ガラス溶融炉における温度計の設置概要

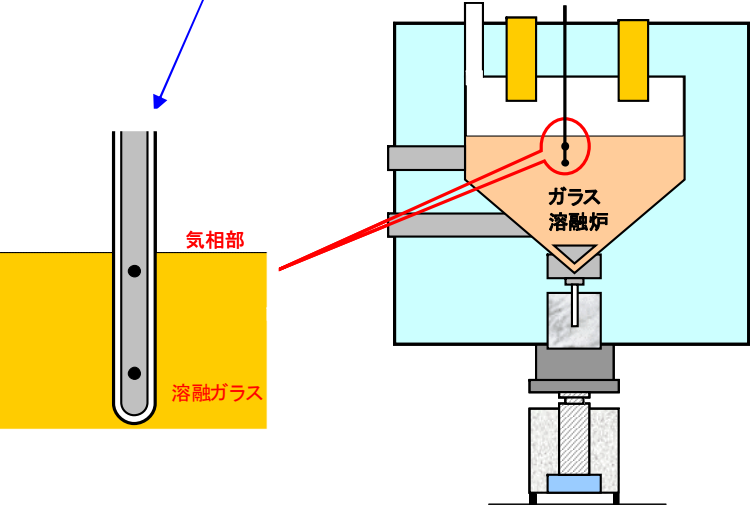
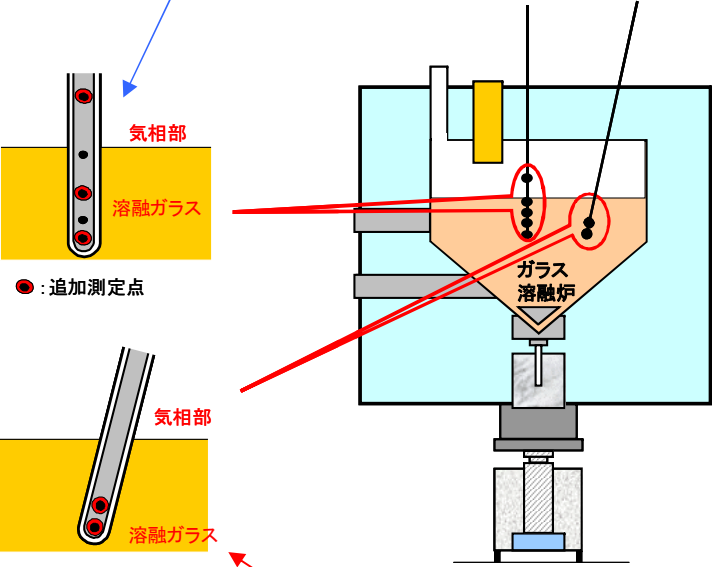
変更前	変更後	主な変更内容
<p data-bbox="315 491 663 523">①既設温度計 (測定点 2 個)</p>  <p data-bbox="277 799 344 820">気相部</p> <p data-bbox="271 954 360 975">熔融ガラス</p> <p data-bbox="636 756 703 804">ガラス 溶融炉</p> <p data-bbox="360 1315 584 1342">現状のガラス溶融炉</p>	<p data-bbox="1070 453 1451 485">①温度計の交換 (測定点 5 個)</p>  <p data-bbox="1025 624 1093 644">気相部</p> <p data-bbox="1010 703 1099 724">熔融ガラス</p> <p data-bbox="913 778 1048 799">● : 追加測定点</p> <p data-bbox="1048 911 1115 932">気相部</p> <p data-bbox="1019 1023 1108 1043">熔融ガラス</p> <p data-bbox="1413 756 1480 804">ガラス 溶融炉</p> <p data-bbox="1234 1123 1491 1187">②温度計の追加設置 (測定点 2 個)</p> <p data-bbox="1099 1315 1424 1342">温度計追加後のガラス溶融炉</p>	<p data-bbox="1666 395 2168 528">ガラス溶融炉内のガラス温度分布を十分に把握し、安定運転をより確実なものにするため、温度計の測定点を増やす等の工事を行う。</p> <p data-bbox="1666 564 2168 660">①既設の温度計 (測定点 2 個) から測定点を増やした温度計 (測定点 5 個) に交換する。</p> <p data-bbox="1666 697 2168 761">②新たに温度計 (測定点 2 個) を追加設置する。</p>
